陸側遮水壁の運用に係る設問事項及び評価

平成 28 年 1 月 27 日

原子力規制庁

陸側遮水壁等の地下水流入抑制対策に関する論点整理

別紙2

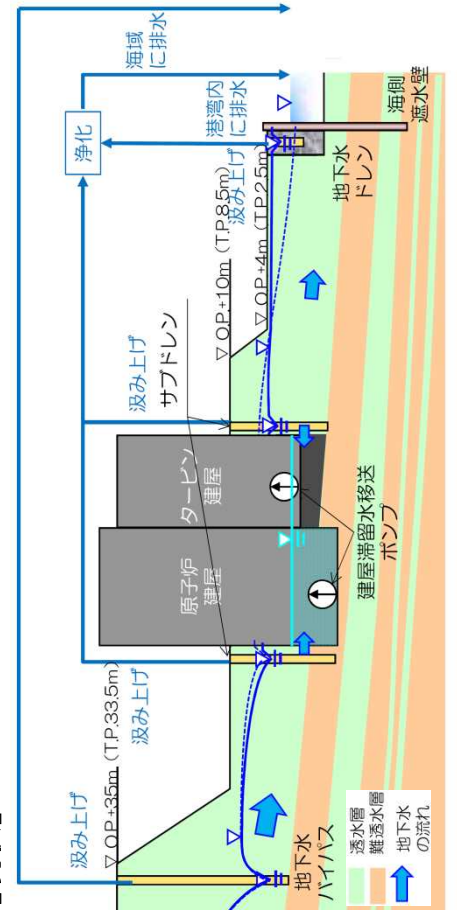
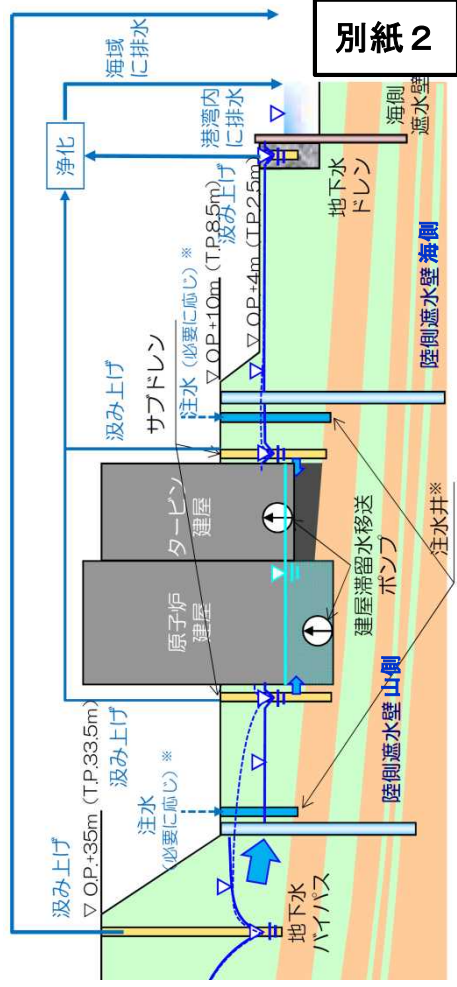
3. 陸側遮水壁の目的(別紙2参照)

- 東京電力は、タービン建屋等への地下水の流入抑制を目的とした陸側遮水壁の運用を計画している。

建屋周辺の汚染水対策設備及び周辺地下水水位

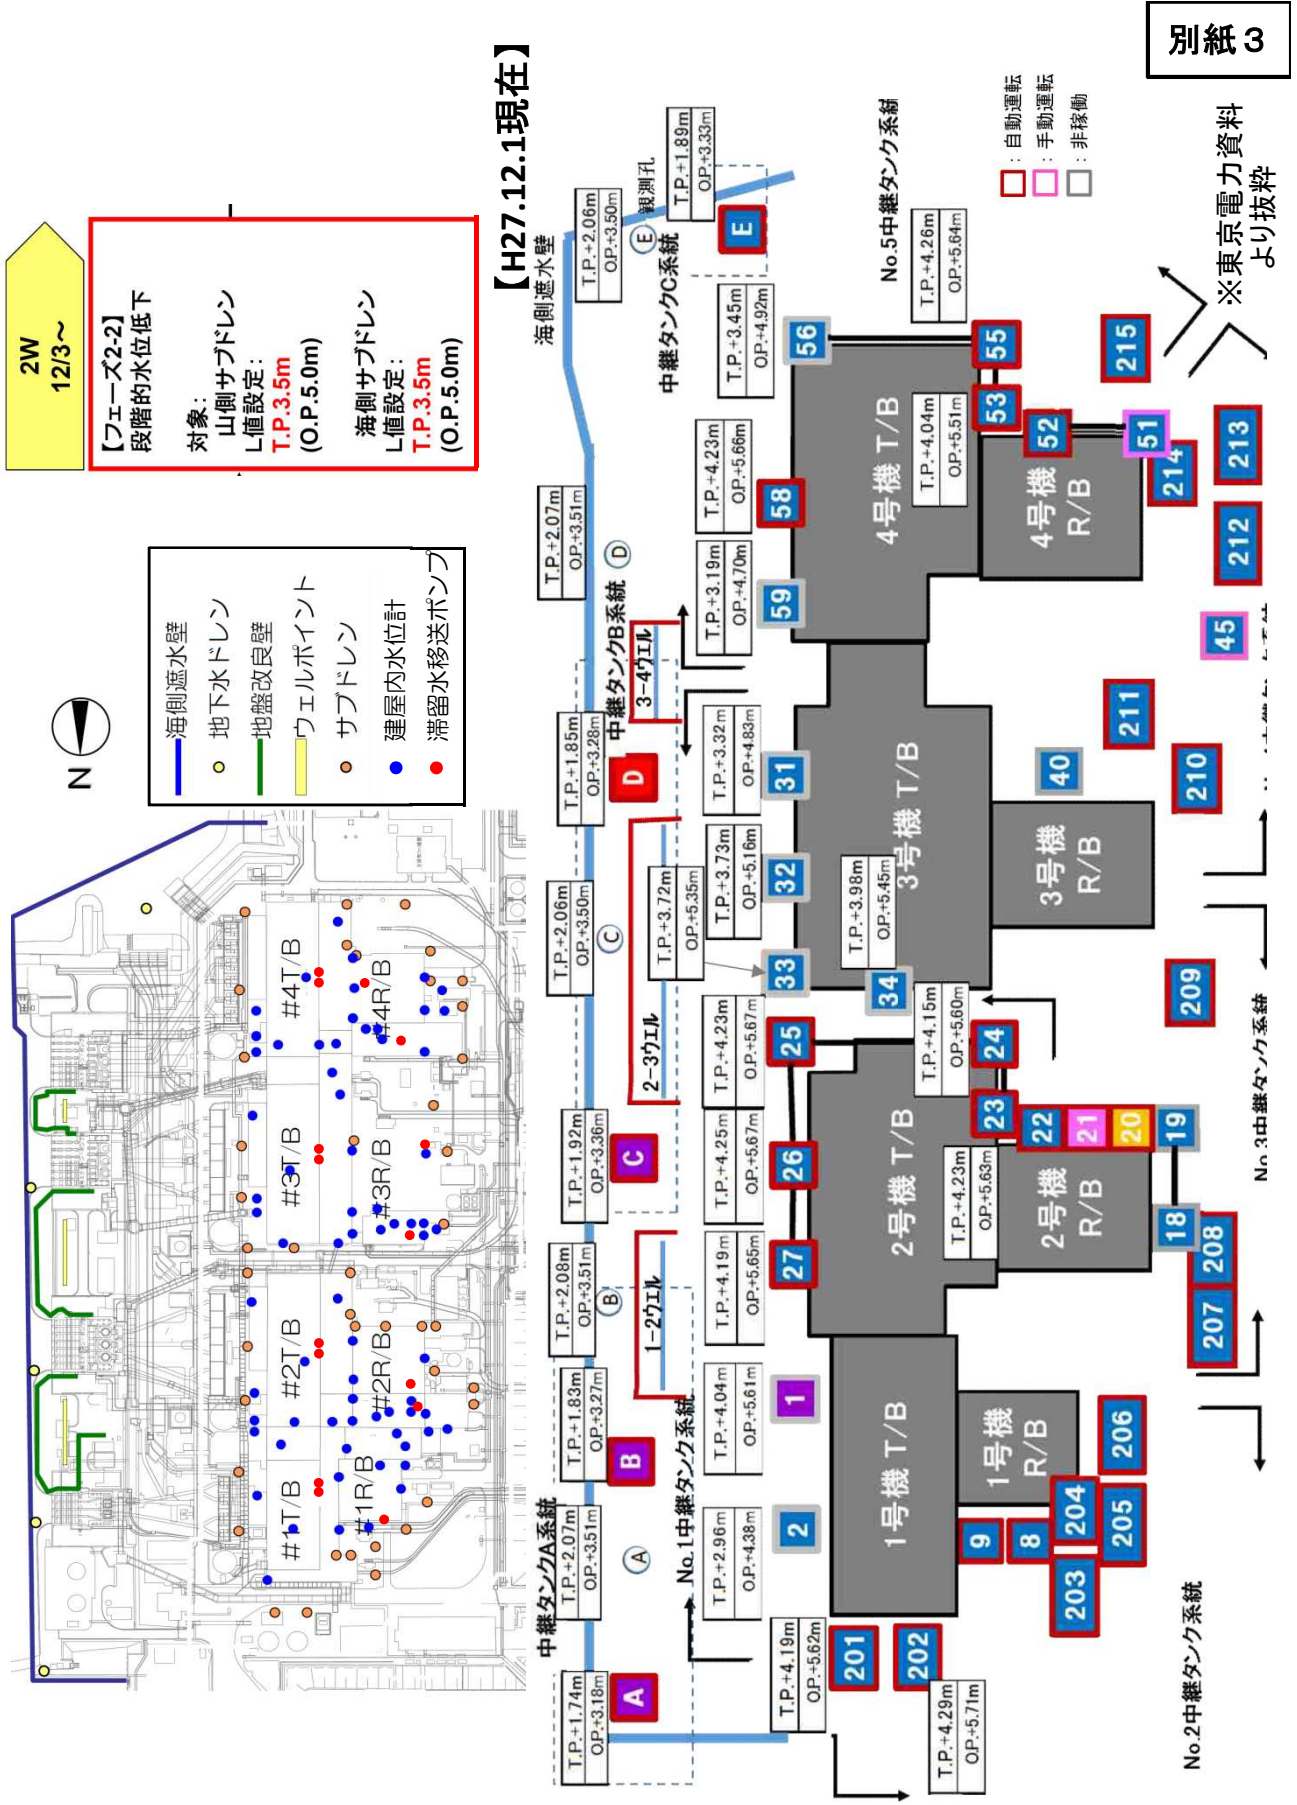
2. 安全確保のため取られる方策（別紙3参照）

- タービン建屋等の周辺の地下水水位が、運用開始後のどの時点においても、タービン建屋等の周辺のどの地点においても、タービン建屋等の内部の汚染水水位を下回らないよう保ち、建屋内汚染水を漏えいさせないとしている。
